**IZMJENE I DOPUNE
UPU OBALNO PODRUČJE NASELJA
BETINA-PAČIPOLJE**

PRIJEDLOG PLANA

3.2. Pregled izmjena i dopuna

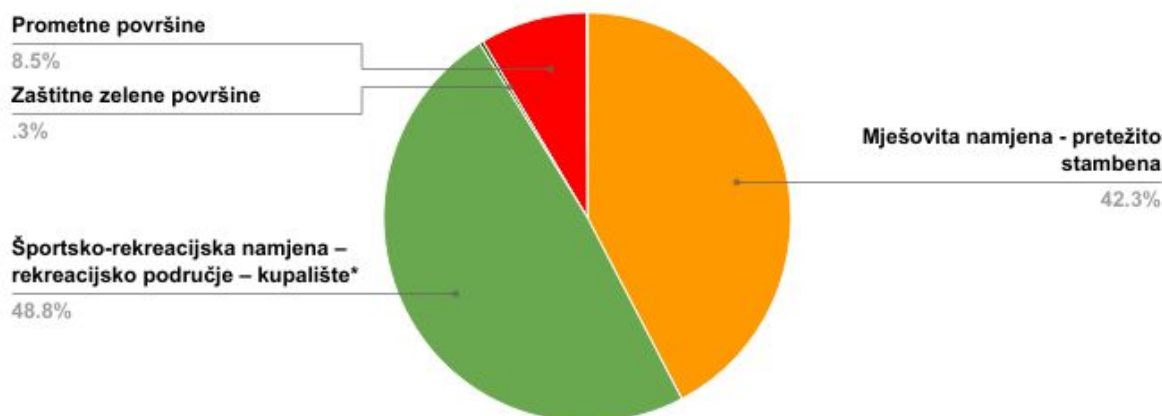
- trafostanica u južnom dijelu obuhvata dobila je novu lokaciju, oko 60 m udaljeno od dosadašnje.
